MEMOIRE DE REPONSE A L'AVIS DELIBERE N°2021APREU7
DU 26/05/2021 DE L'AUTORITE ENVIRONNEMENTALE
Article L.122-1 V du Code de l'Environnement

Aménagement du nouveau collège Gaston Crochet

Commune de La Plaine des Palmistes

P19-113-Réponse MRAe.V1

Figure 1 : Plan de défrichement mis à jour (stade PRO – juin 2021)

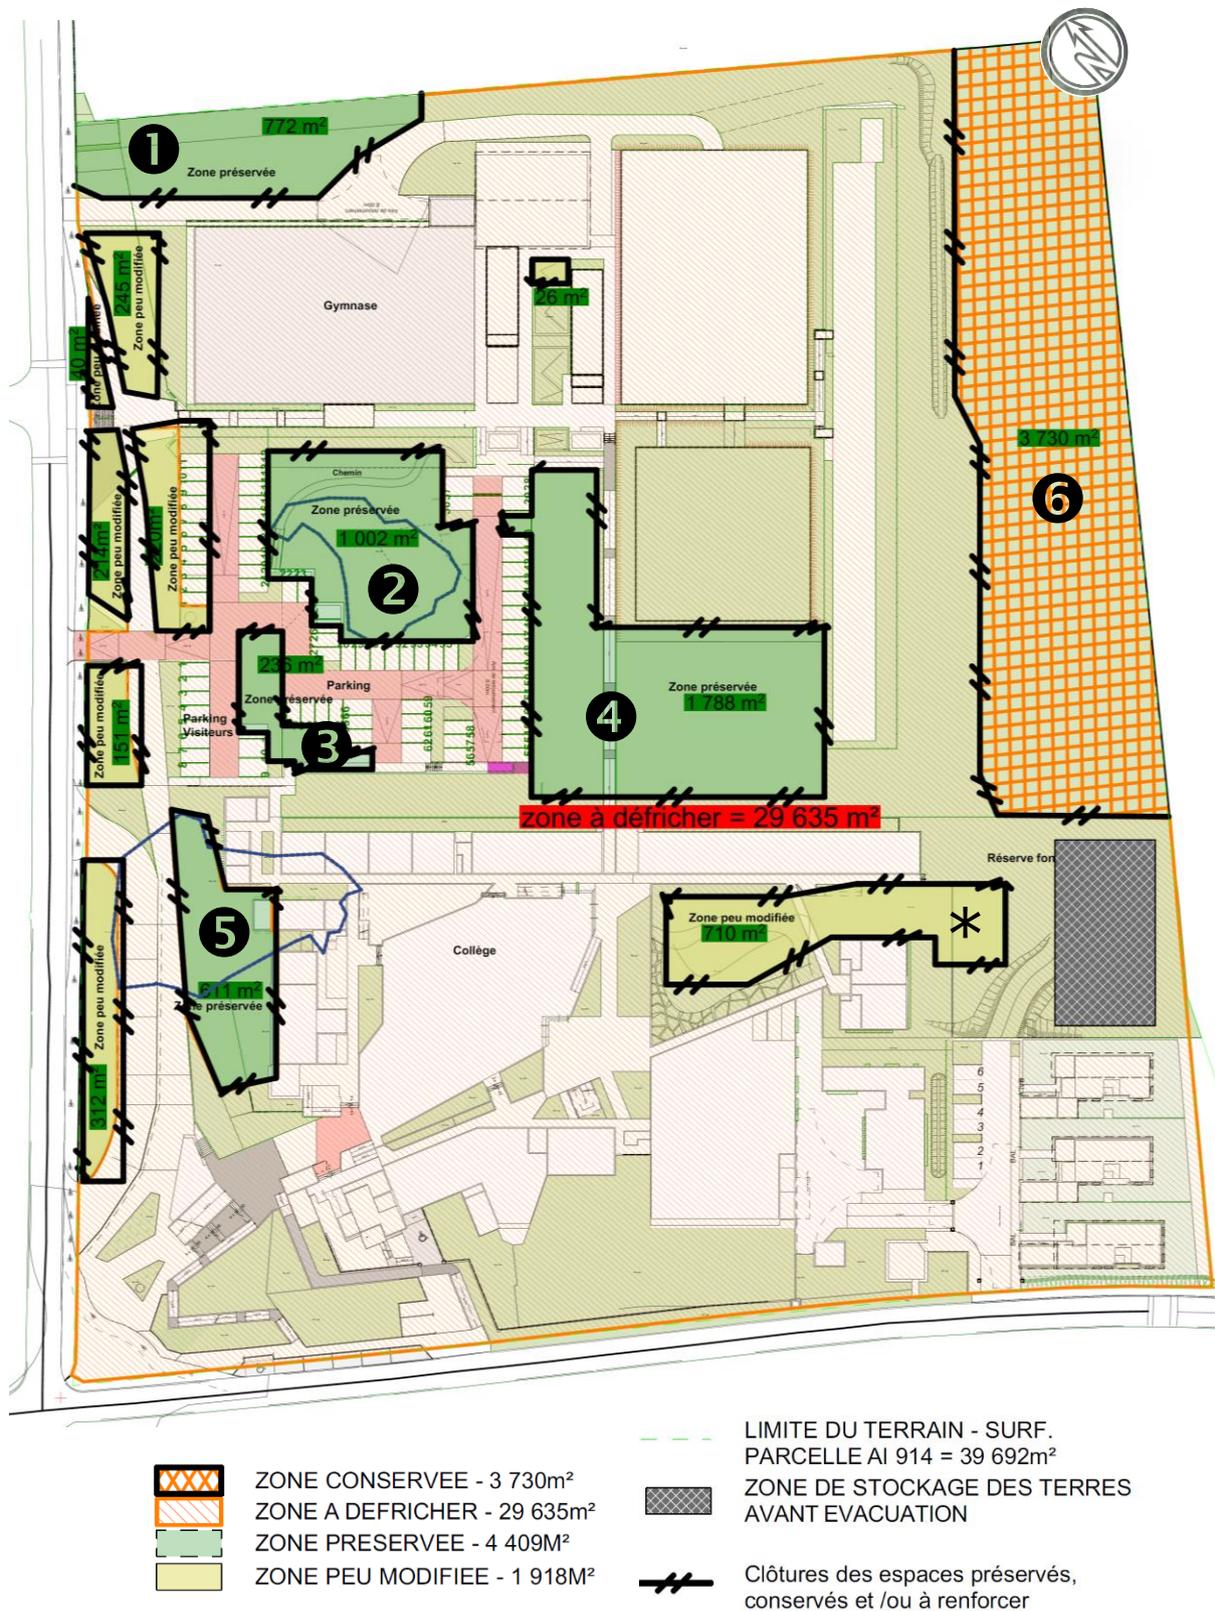
- *de justifier le respect des zones de défrichement délimitées par l'office national des forêts suivant le plan annexé à son autorisation du 30 septembre 2019 (superposition à établir avec les divers aménagements et la réserve foncière projetée) ;*
- *d'examiner avec la commune de La Plaine des Palmistes la possibilité d'inscrire en espaces boisés classés (EBC) au futur plan local d'urbanisme, les zones non autorisées au défrichement (et notamment celle figurant à l'est du terrain, le long de la ravine Bras Michel qui constitue un corridor écologique).*

Comme relevé par l'AE, le projet n'est effectivement pas cohérent avec le plan de défrichement annexé à l'autorisation. En effet, comme indiqué page 19 de l'étude d'impacts, la dérogation obtenue ne vise pas la parcelle AI915, pourtant concernée par le projet, et ne tient pas compte des évolutions du plan masse du projet (autorisation établie sur la base du plan masse d'esquisse - stade concours).

Dans ces conditions, une demande de dérogation modificative, établie sur la base du plan définitif de défrichement (stade PRO – juin 2021 - fourni au format A3 en **Annexe 1** du présent mémoire) a été adressée à l'ONF en date du 25/01/2021 (Demande n° 2020-054).

La réalisation du projet nécessite le débroussaillage de la végétation d'environ 75 % de la parcelle soit 29 635 m². Comme indiqué précédemment, le plan définitif de défrichement est fourni au format A3 en **Annexe 1** du présent mémoire de réponse. Il est également fourni au format A4 et annoté page suivante et au format original dans le cadre du dossier plan du dossier d'enquête publique.

Celui-ci annule et remplace le plan « Figure 104 » de la page 183 de l'étude d'impacts.

Concernant les zones non autorisées au défrichement, le conseil départemental confirme que le projet et le plan de défrichement définitif prévoient :

- **Une zone conservée (Z6 sur le plan de défrichement. Surface de 3 730 m²) :**
Zone sans intervention dans le cadre du chantier. Cependant la récolte manuelle de graines/boutures pour le projet pourra être réalisée dans cette zone.
- **5 zones préservées (Z1 à 5. Surface cumulée de 4 409 m²) :**
Zones avec présence d'individus d'espèces protégées et/ou intéressantes à préserver et sur lesquelles porteront les opérations de revégétalisation. Ces zones abritent notamment :
 - o 260 m² des 780 m² (30%) de la zone de bosquet humide située en retrait de la rue de la Croix Rouge ;
 - o La totalité des 405 m² du bosquet indigène à Fanjan et Osmondes ;
 - o 53 stations d'Osmonde (66 %) ;
 - o 3 stations de C. malgassica (43 %) ;
 - o 2 Palmistes (25 %).

À noter qu'une de ces zones (710 m² marquée d'un * sur le plan de défrichement page précédente) est destinée à accueillir un arboretum pédagogique d'espèces indigènes et endémiques (Mesure d'accompagnement évoquée page 264 du dossier : réalisation et entretien par l'Association pour la Valorisation de l'Entre-Deux Monde (AVE2M – association de loi 1901 créée en 2012 et impliquée dans la sauvegarde de la biodiversité réunionnaise en participant à la lutte contre les espèces invasives et à la restauration des espaces naturels, tout en accompagnant des personnes à la réinsertion professionnelle) en partenariat avec l'équipe pédagogique du collège et appui technique du CBNM).
